**DEPARTAMENTO DE ANTIOQUIA  
GOBERNACION**

**POR MEDIO DE LA CUAL SE APRUEBA UNA ACTUALIZACIÓN DEL PROGRAMA DE  
TRABAJOS Y OBRAS –PTO- AL INTERIOR DEL CONTRATO DE CONCESIÓN MINERA CON  
PLACA No. 6184 Y SE ADOPTAN OTRAS DETERMINACIONES**

Luego de haber ajustado el PTO en varias oportunidades en atención a los diferentes requerimientos realizados por esta secretaría, la Dirección de Fiscalización Minera efectuó una nueva evaluación conjunta de los diferentes ajustes, considerado así el PTO técnicamente aceptable dentro del Concepto Técnico No. **2023030409997** de 06 de septiembre de 2023, en el cual se determinó lo siguiente:

Fuente: Visor Geográfico Plataforma AnnA Minería

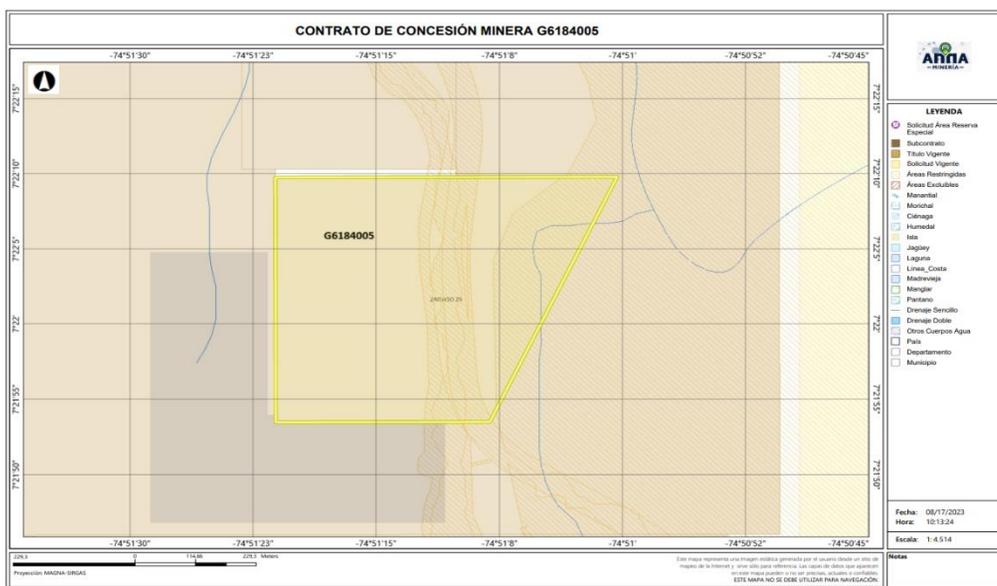
Una vez revisada la información generada por el visor geográfico del Sistema Integral de Gestión Minera – AnnA Minería el día 16 de agosto de 2023, a las 1:00 p.m., se evidencia que el Contrato de Concesión Minera G6184005, presenta superposición parcial con cinco (5) áreas restringidas de minería, establecida en el artículo 35 de la Ley 685 de 2001, asociadas de acuerdo con la plataforma con tres (3) proyectos licenciados, una (1) Reserva de Ley Segunda y una (1) zona de utilidad pública, respectivamente. Con relación a zonas excluíbles de minería establecidas en el artículo 34 de la Ley 685 de 2001, no se evidencia superposición parcial ni total.

Plano de secuencia minera veta LA SILVA. Información allegada en los anexos.

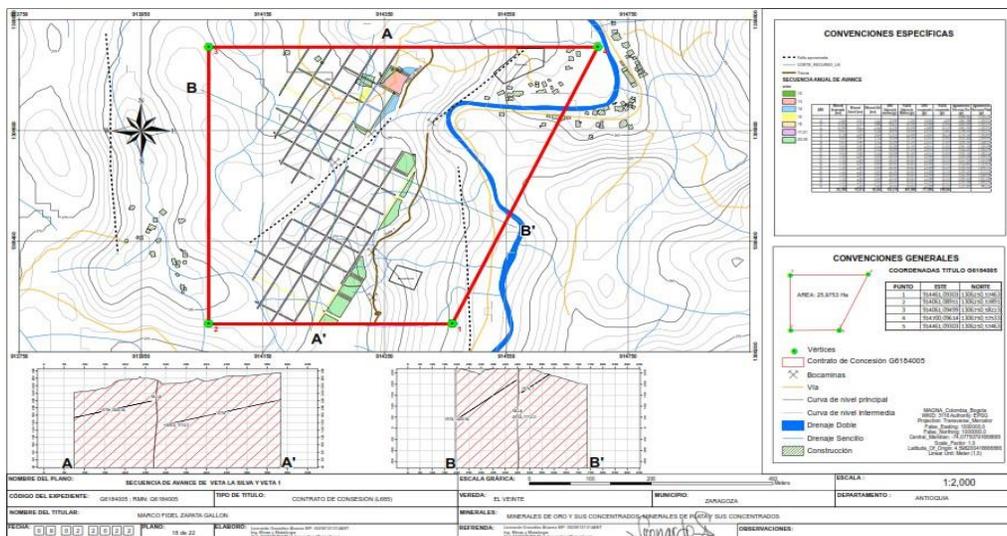
Se evidencio Plano de Secuencia anual de avance y proyección de trabajos que definen el esqueleto de la Mina. Se evidencia los bloques de explotación para las vetas SILVA (veta 1) y SABALETA (veta 2) con su respectiva información detallada en las figuras a continuación:

Evaluada la información con respecto a la selección del método de explotación y su respectiva descripción e implementación, método de arranque del material, secuencia minera y proyección de trabajos, cronograma del proyecto, equipo requerido, personal requerido. Por lo tanto, el planeamiento y diseño minero se relaciona con las reservas minerales con que cuenta el proyecto. Por lo anterior, se considera **TECNICAMENTE ACEPTABLE**.

Plano de secuencia minera veta SBALETA. Información allegada en los anexos.

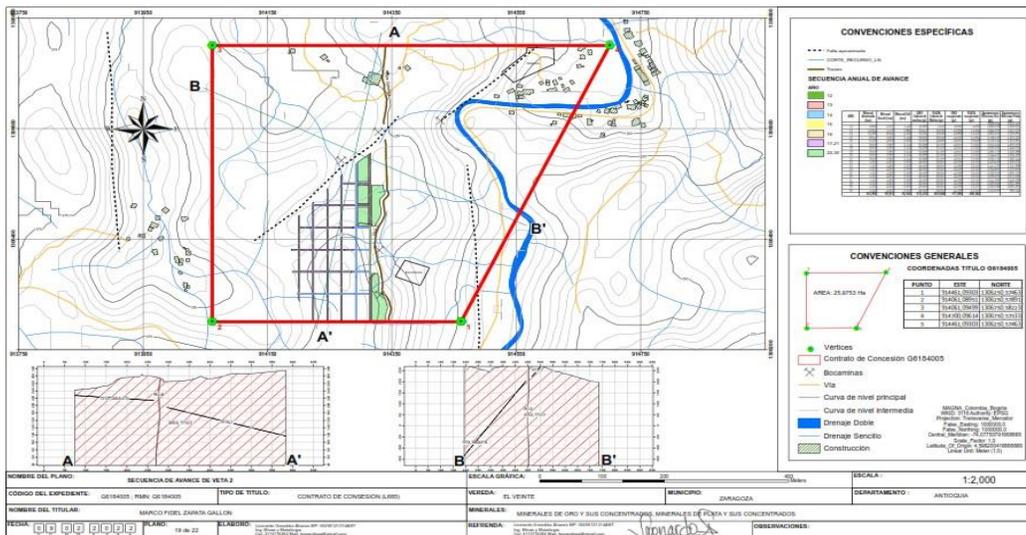
En los dos planos del planeamiento se ilustra la tabla de avances mineros para todas las vetas del proyecto económicamente explotables a partir del cálculo de los recursos y reservas que corresponden a la Veta 1, Veta 2 y Veta La Silva.
